Анкета (формуляр доступности)

**Наименование объекта городской инфраструктуры (далее – объект) - Государственное бюджетное учреждение лицей № 144
Калининского района Санкт-Петербурга
Вид объекта - общеобразовательное учреждение**

Фактический адрес объекта – 195297, г. Санкт-Петербург, улица Тимуровская, дом 15 к.2 литер А

ФОРМУЛЯР (паспорт) ОБЪЕКТА

ТЕРРИТОРИЯ, ПРИЛЕГАЮЩАЯ К ЗДАНИЮ

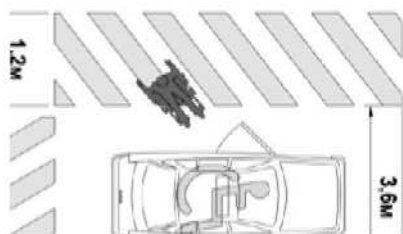
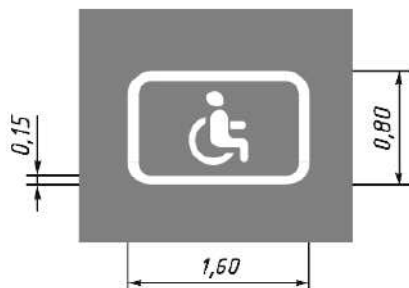
1. Отсутствует информация об объекте при входе на участок. Вход не обозначен символами, указывающими на доступность, отсутствуют указатели направления движения людей на территории объекта (п. 5.1.1., п. 5.1.3. СП 59.13330.2016., п. 6.11.2. СП «Здания общеобразовательных организаций. Правила проектирования», утвержденного приказом Минстроя РФ №572/пр от 17.08.2016)

2. Отсутствует оборудованное место отдыха для инвалидов, что не соответствует (п. 5.3.1) СП 59.13330.2016

Следует оборудовать элементами информации вход на объект, а именно:

1. Следует разместить знак (доступность для инвалидов, после адаптации объекта для всех категорий), который заблаговременно проинформирует инвалидов о доступном проходе на участок. 
2. У входа на территорию, следует установить информационный стенд, выполненный с применением шрифта Брайля, содержащий информацию о наименовании объекта, контактном телефоне, режиме работы и схему движения к доступному входу в здание.
3. Необходимо обозначить вход на территорию контрастным цветом.

Рекомендуется обустроить место отдыха, доступное для МГН, оборудованное навесом, светильниками. Минимальный уровень освещенности в местах отдыха следует принимать 20 лк. Светильники, устанавливаемые на площадках отдыха, должны быть расположены ниже уровня глаз сидящего.

ВХОДНАЯ ГРУППА

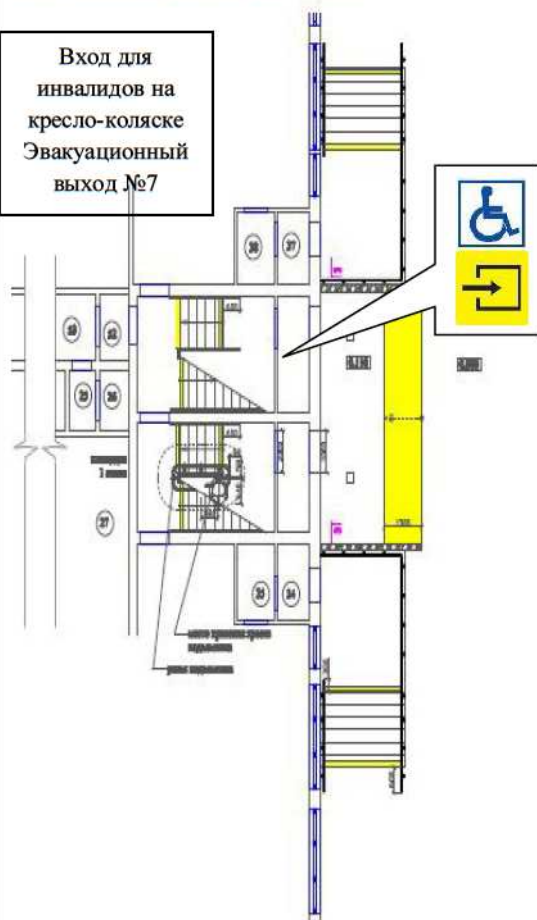
4. Отсутствует доступный вход для МГН с поверхности земли (п. 6.1.1.)

Следует адаптировать вход №1 для инвалидов с нарушением опорно-двигательного аппарата, зрения и слуха, а вход №9 для инвалидов передвигающихся на кресле-коляске.

Следует у входа №1 №9 обустроить входную площадку, а именно:

1. У входа №1 необходимо установить входную площадку глубина которой составит 1,5м., ширина на всю входную группу, в соответствии с п. 6.1.4. СП 59.13330.2016. и высотой - 0,17 м. (в один уровень с полом).

2. У входа №9 необходимо установить входную площадку, глубина которой будет составлять 2,2 м., ширина на всю входную группу и высотой - 0,17м. (в один уровень с полом) - предусмотреть съезд с уклоном 1:10, длина которого должна составлять не менее 1,7 м. (см. приложение лист 1).

Главный вход

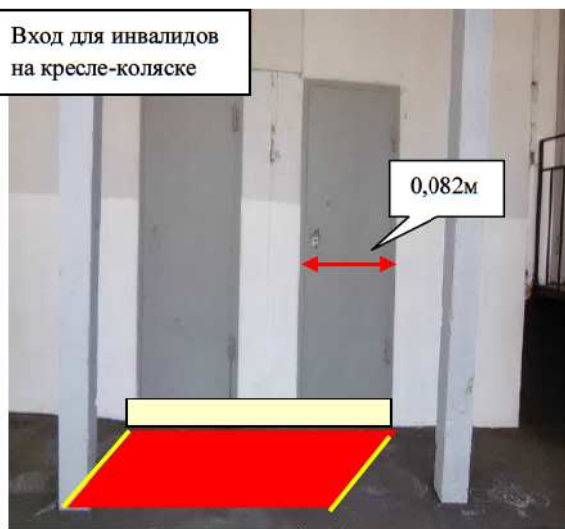
5. Ширина рабочей створки дверей составляет 0,82м, что не соответствует п.6.1.5 СП.59.13330.2016

Необходимо переоборудовать входные двери в соответствии с требованиями п. 6.1.5. СП 59. 13330.2016:

Вход для инвалидов на кресле-коляске

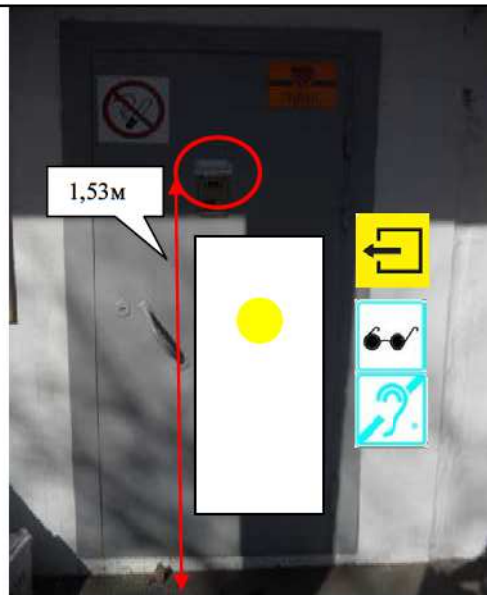
6.В полотна входных дверей отсутствуют смотровые панели (п. 6.1.5 СП 59.13330.2016)

7. Отсутствуют обозначения доступности (п.6.1.7 СП 59.13330.2016).

8. Отсутствует информационная вывеска, выполненная с применением шрифта Брайля (п. 5.4. СП 31-102-99., и, п. 4, приказа Минобрнауки РФ №1309 от 09.11.2015)

9. Высота дверного порога на главном входе составляет 0,115м., на входе для инвалидов на кресло-коляске составляет 0,10м., что не соответствует п 6.1.5 СП 59.13330.2016.

10. На дверях отсутствует доводчик, обеспечивающий фиксацию в открытом положении в течении 5 сек (п. 6.1.7.)

Следует установить соответствующие символы у входной двери, указывающие на доступность объекта для МНГ по ГОСТ Р 52131-2003.

Следует оборудовать вход тактильной информационной вывеской, содержащей информацию о наименовании, контактных телефонах и графике работы (п. 6.21.1 ГОСТ Р 51671-2015). Вывеска должна быть освещена на все время работы учреждения, освещенность поверхности должна составлять от 100 до 300 лк (п. 6.14. ГОСТ Р 51671-2015). Визуальные средства отображения информации, приспособленные для тактильного восприятия (контакта), должны быть размещены в зоне путей движения на высоте от 1,2 до 1,6 м, п.6.18 ГОСТ Р 51671-2015.

-наружные двери, доступные для МНГ, могут иметь пороги. При этом высота каждого элемента порога не должна превышать 0,014м.

Следует установить на двери доводчик, обеспечивающий задержку автоматического закрывания дверей, продолжительностью не менее 5 секунд и с усилением не более 19,5 Нм

Главный вход

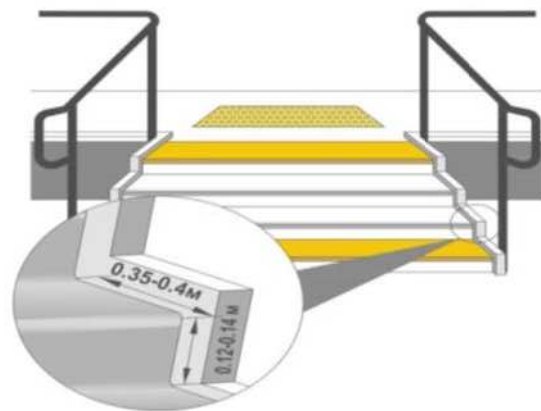
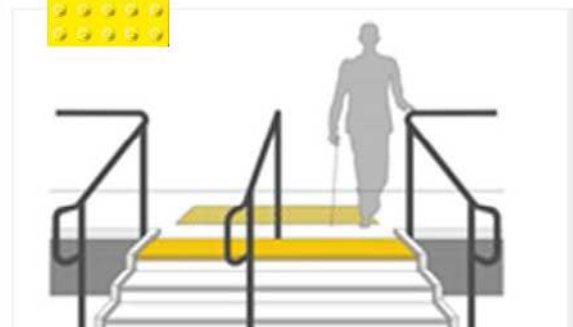
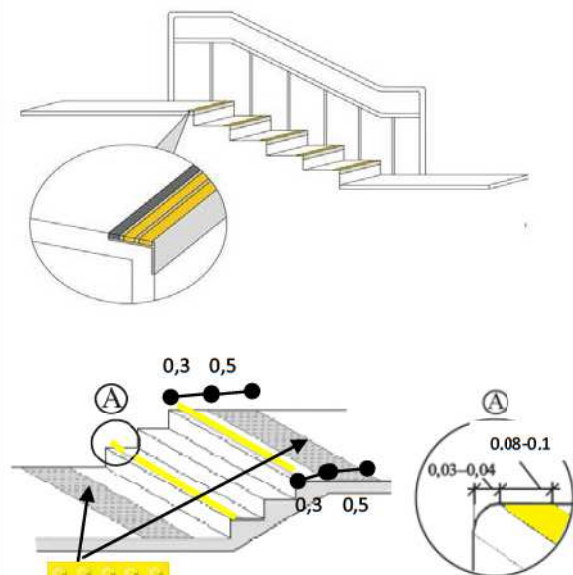
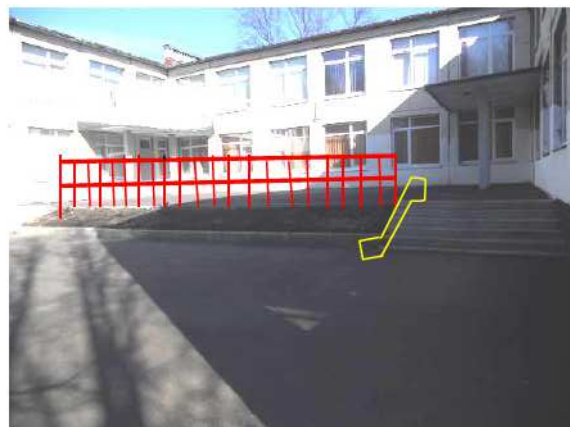
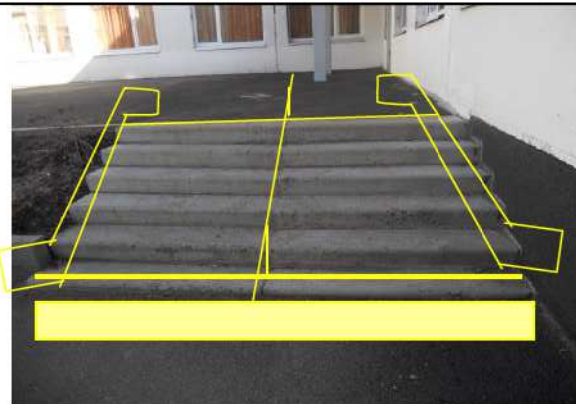
11. Отсутствуют поручни у всех лестниц выполненные в соответствии с ГОСТ Р 51261-99 и п. 6.1.2, СП 59.13330.2016.

12. Краевые ступени открытых лестниц не выделены цветом или фактурой, отсутствуют поручни по обеим сторонам лестниц, не соответствует п.4.1.12.; п.5.1.2. СП 59.13330.2012; п. 5.3.1. ГОСТ Р 51261-99.; п. 5.2.3. СП 1.13130.2009.

12. Ступени лестницы у входа №2, №3 разные по высоте подступенка (п. 5.1.12.).

13. Ступени лестниц у входа №2, №3 имеют открытые подступенки, скошены, имеют неровности, а так же перед лестницами отсутствуют предупредительные тактильные полосы, не соответствует п. 5.1.12. СП 59.13330.2016.

14. Отсутствует ограждение под площадками на опорах эвакуационных выходов лестницы (п. 5.3.2 СП 59.13330.2016). Высота пространства под площадками составляет 1,04м.

15. Просвет вертикальных элементов в ограждении эвакуационных лестниц более чем 0,1 м., что не соответствует п. 5.2.15. СП 1.13130.2009.

Следует обустроить на всех эвакуационных лестницах ступени в соответствии СП 59.13330.2016 п. 6.1.12 и поручни на всех эвакуационных лестницах установить в соответствии с ГОСТ Р 51261-99 и СП 59.13330 п. 6.1.2, а именно:

-Для наружных лестниц ширину проступей следует принимать от 0,35 до 0,4 м, высоту подступенка - от 0,12 до 0,15 м.;

-Все ступени лестниц в пределах одного марша должны быть одинаковыми по форме в плане, по размерам ширины проступи и высоты подъема ступеней. Поперечный уклон ступеней должен быть не более 2%;

- Не следует применять на путях движения МГН ступеней с открытыми подступенками;

-Ступени лестниц должны быть ровными, без выступов и с шероховатой поверхностью. Ребро ступени должно иметь закругление радиусом не более 0,05 м. Боковые края ступеней, не примыкающие к стенам, должны иметь бортики высотой не менее 0,02 м или другие устройства для предотвращения соскальзывания трости или ноги;

-Поверхность ступеней должна иметь антискользящее покрытие и быть шероховатой, рекомендуется нанести специальное покрытие из материала грубо обработанный натуральный камень, покрытия типа «Мастерфайбр», полиуретановое, резиновое покрытие или иные материалы, создающие оптимальное сцепление подошвы обуви;

-Перед открытыми лестницами, следует обустроить предупреждающие тактильно-контрастные указатели глубиной 0,5-0,6 м на расстоянии 0,3 м от внешнего края проступи верхней и нижней ступени;

Пространство под лестничными площадками необходимо выделять бортовым камнем, высотой не менее 0,05 м либо ограждениями с высотой нижнего края от земли не выше 0,7 м. Рекомендуется установить ограждение под лестничными площадками.

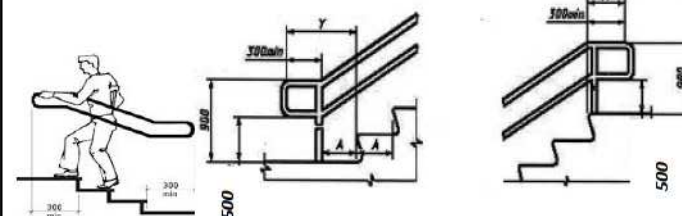
16. Отсутствуют дополнительные разделительные поручни у лестничного марша №4 и №5 (п. 6.1.2 СП 59.13330.2016).

17. Отсутствует ограждение у площадки между лестницей № 4 и №5, не соответствует п. 5.2.3. СП 1.13130. 2011.

Следует установить вдоль обеих сторон лестниц поручни с учетом технических требований к опорным стационарным устройствам по ГОСТ Р 51261, а именно расположить на высоте 0,9 м (допускается от 0,85 до 0,92 м).

Завершающие горизонтальные части поручня должны быть длиннее марша лестницы на 0,3 м (допускается от 0,27 до 0,33 м) и иметь не травмирующее завершение;

-Поручни рекомендуется применять округлого сечения диаметром от 0,04 до 0,06 м.;

- Ширина открытого лестничного марша №4 и №5 более 4м., следует установить дополнительные двусторонние центральные разделительные поручни.

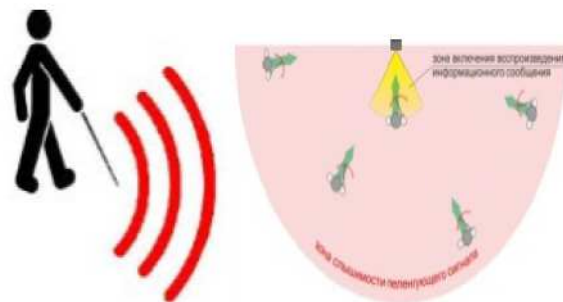
18. Кнопка вызова персонала расположена на главном входе, на высоте 1,53м., что не соответствует п.6.4.2 СП.59.13330.2016.

19. Дверная ручка на входе №9 в учреждение отсутствует, не соответствует п. 6.4.3 СП 59.13330.2016, п. 9.12. СП 136.13330.2012.

20. Отсутствует на входе устройства системы «ГОВОРЯЩИЙ ГОРОД» или иное техническое оборудование.

21. Параметры ячеек дренажного коврика превышают допустимую величину (п. 6.1.8.)

Необходимо установить кнопку вызова персонала на главном входе и на верхней площадке у входа для инвалидов на кресло-коляске. Высота кнопки вызова должна быть не ниже 0,85м. и не выше 1,1м. от поверхности земли.

Рекомендуется установить дверные ручки, форма которых позволит инвалиду управлять ими одной рукой и не потребует применения слишком больших усилий или значительных поворотов руки в запястье. Рекомендуется применять П-образные широкие ручки. Необходимо дверные ручки выделить контрастным цветом.

Рекомендуется установить на входе на объект устройство системы «Говорящий город» для ориентирования лиц с нарушением зрения, при этом в текстовом сопровождении устройство должно информировать о порядке входа, наличии звонка вызова помощника для обслуживания инвалидов, наличии и назначении мнемосхемы. (п. 10.3.1. СП 136.13330.2012.).

Рекомендуется убрать не закрепленные резиновые коврики.

Лестница №1

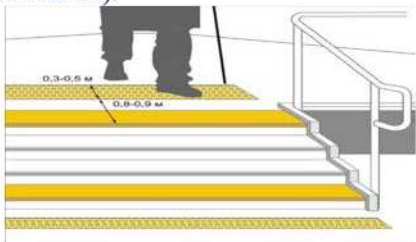
23. Отсутствуют барьеры или ограждения под маршем лестницы внутри здания (п. 6.2.6 СП 59.13330.2016).

24. Отсутствуют на всех краевых ступенях внутренних лестниц противоскользящие контрастные полосы (п. 6.2.8 СП 59.13330.2016).

25. Отсутствуют завершающие горизонтальные части поручня длиннее марша лестницы, поручни не непрерывны по всей высоте и не соответствуют ГОСТ Р 51261.

Под маршем открытых лестниц внутри здания, имеющими размер в свету по высоте менее 2,1 м, следует устанавливать барьеры, ограждения или иные устройства, препятствующие доступу инвалидов в эту зону.

На проступи краевых ступеней лестничных маршей №1, №2, следует нанести одну или несколько противоскользящих полос (возможно с фотолюминесцентным покрытием), контрастных с поверхностью ступени, как правило, желтого цвета, общей шириной 0,08-0,1 м. Расстояние между краем контрастной полосы и краем проступи ступени – от 0,03 м до 0,04 м.

Лестница №2

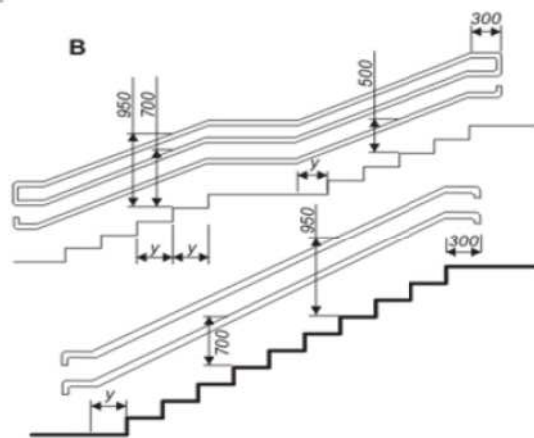
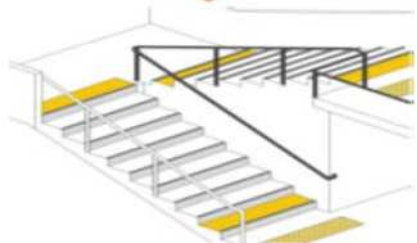
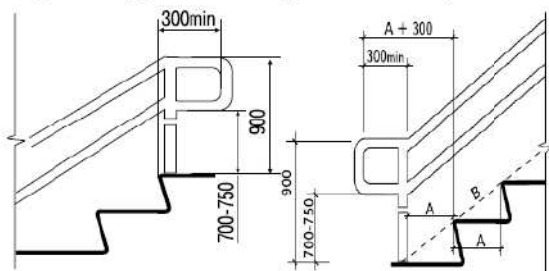
26. Отсутствуют на внутренних лестницах вторые поручни со стороны стены (п. 6.2.11.)

Следует установить опорные поручни вдоль лестниц №1, №2, в соответствии с рекомендациями:

- Поручни должны располагаться на высоте 0,9 м.
- Завершающие горизонтальные части поручня должны быть длиннее марша лестницы на 0,3 м (допускается от 0,27 до 0,33 м)

- Концы поручней лестниц должны быть либо скруглены, либо прочно прикреплены к стене или стойкам, а при парном их расположении - соединены между собой.

- Поручень перил с внутренней стороны лестницы должен быть непрерывным по всей ее высоте.

Установку поручней вдоль лестничных маршей со стороны стены, ввиду недостаточной ширины прохода (1,30м.), необходимо согласовать с органами Государственного пожарного надзора, при необходимости провести расчет пожарных рисков с учетом эвакуации возможного количества инвалидов различных категорий и/или обосновать специальные технические условия. При возможности, выполнить поручни справа по ходу движения вверх по лестнице непрерывными по всей длине.

Вход № 9

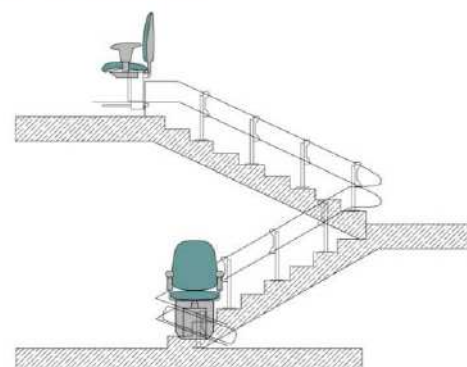
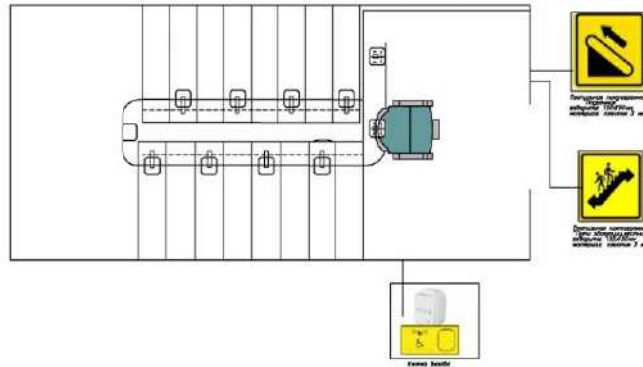
27. Отсутствует доступ на этажи выше 1-го (п. 6.2.8. СП 59.13330.2016, п. 6.3. СП 136.13330.2012).

28. Отсутствует подъемное устройство для обеспечения доступа инвалидов на креслах-колясках (п. 6.2.13 СП 59.13330.2016).

У входа №9 с лева в тамбуре, следует установить подъемное

устройство кресельного типа, которое обеспечит доступ на первый, второй этаж и в актовй (музыкальный) зал.

Следует оборудовать кресельный подъемник наклонной траектории внутреннего исполнения, который обеспечит подъем инвалида на 1ый и 2ой этажи. Ширина устройства при движении составляет 0,61 м. Выбор способа подъема инвалидов и возможность дублирования этих способов подъема устанавливается в задании на проектирование.

Коридор на 1ом этаже.

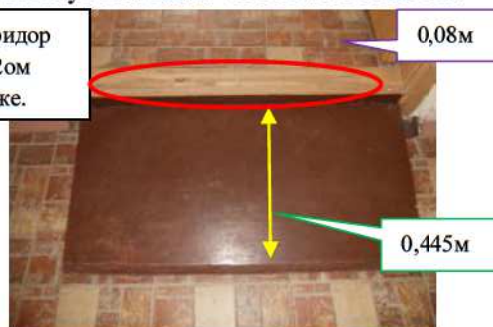
29. Высота порога при входе в коридор на первом этаже – 0,07м., при входе в столовую – 0,055 м., перепад высот при входе в санузел – 0,07 м, на лестничной площадке - 0,09, не соответствует п. 6.2.4. СП 59.13330.2016.

Высота каждого элемента порога не должна превышать 0,014 м.

Следует убрать пороги и установить на перепады высот инвентарный стационарный пандус, размер которого должен составлять не менее чем 1:12 (по которым возможен проезд на кресле-коляске).

САНИТАРНО-БЫТОВЫЕ ПОМЕЩЕНИЯ

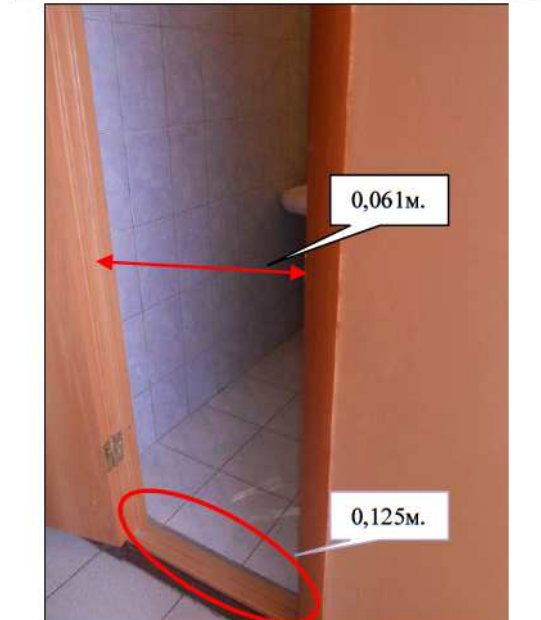
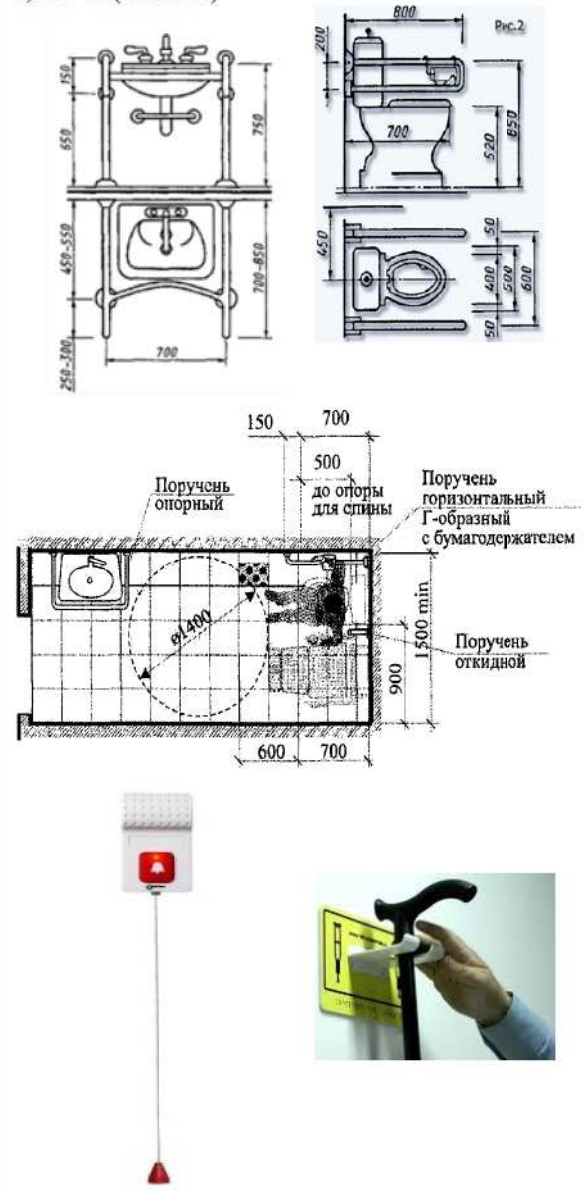
37. Отсутствует санузел для инвалидов (п. 5.3.1.)

38. Высота порогов в санузлах составляет 0,125 м (п. 5.2.4)

Следует оборудовать доступный санузел на первом этаже, для этого необходимо:

- Санузел находится на 0,125м. выше от уровня пола в коридоре. необходимо выровнять уровень пола санузла и коридора в один уровень, для этого необходимо понизить уровень пола в санузле до уровня пола в коридоре.
- Необходимо расширить дверной проем не менее чем до 0,9 м.
- Следует унитаз передвинуть плотно к стене
- Рекомендуется в столовой установить умывальники с учетом роста-возрастных особенностей обучающихся, на высоте 0,5 м

-Следует оборудовать раковины и унитазы опорными поручнями. При выборе типов поручней, количества поручней, вариантов их размещения и способов монтажа в туалетных комнатах должен быть обеспечен беспрепятственный, удобный и безопасный доступ инвалидов, в том числе инвалидов в креслах-колясках, к санитарно-техническому и другому оборудованию, а также созданы условия, позволяющие инвалидам самостоятельно пользоваться туалетом.

ПУТИ ЭВАКУАЦИИ

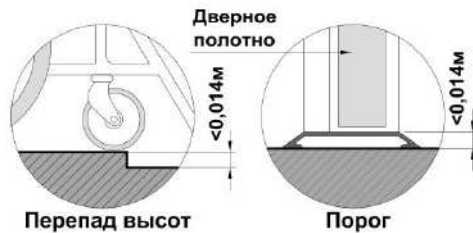
39. Отсутствует информация о направлении эвакуации на всем пути (п. 6.5.3 СП 59.13330.2016).

40. Запоры на дверях эвакуационных выходов не обеспечивают возможность их свободного открывания изнутри без ключа (п. 35 Правил противопожарного режима в РФ)

- Рекомендуется в помещении и в коридоре установить средства информации, выполненные на фотолюминесцентной основе, в том числе низкорасположенные на высоте не более 0,4 м от уровня пола (раздел 6.6 ГОСТ Р 12.2.143-2009), с указанием направления движения при эвакуации удобных для понимания всеми категориями МГН (п. 6.5.3. СП 59.13330.2016.).

- Двери эвакуационных выходов и другие двери на путях эвакуации должны открываться по направлению выхода из здания простым нажатием на рычаг типа горизонтальной планки "антипаника", ручка нажимного действия. Усилие открывания двери не должно превышать 50 Нм (п. 6.1.5. СП 59.13330.2016.), рекомендуется оборудовать запасные выходы данным устройством или электромагнитными замками, открываемыми при срабатывании автоматической пожарной сигнализации и (или) автоматической установки пожаротушения и/или дистанционно с пожарного поста (с поста охраны).
